ECS post- Fukushima

Aléa sismique

Réunion ANCCLI - IRSN 24 novembre 2011

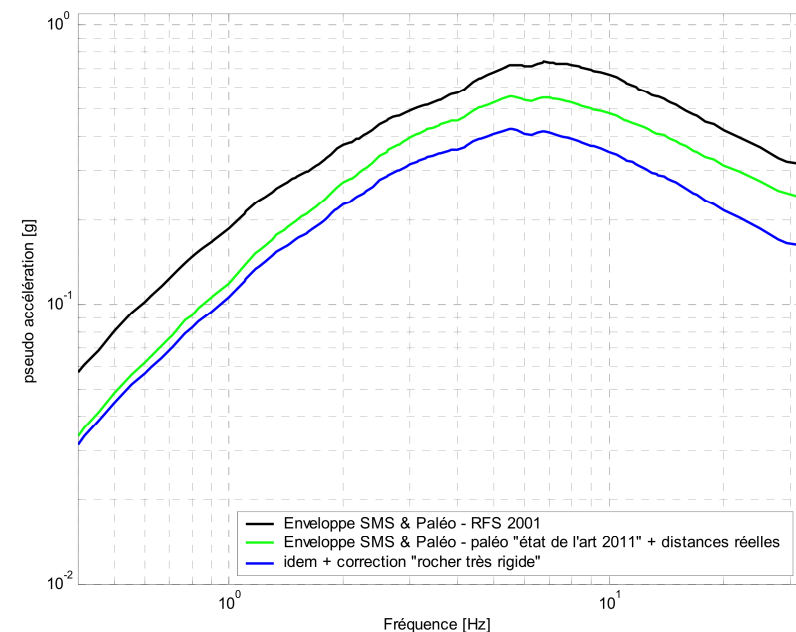
- Revue des marges sismiques -> Capacité sismique *
- Sur l'ensemble des sites, les « **capacités sismiques des structures et matériels**, dont la défaillance conduirait à la remise en cause des fonctions de sûreté, **sont supérieures à 1,5 fois le SMS [...]** » ;
- Ces niveaux vont **très largement au-delà du contexte sismique des sites, jusqu'à des valeurs d'aléa peu (voire pas) plausibles.**

Avis IRSN : Exploitant doit argumenter sur le caractère non plausible des valeurs d'aléa considérées, en particulier au regard des connaissances actuelles en matière d'évaluation de l'aléa sismique et des incertitudes associées
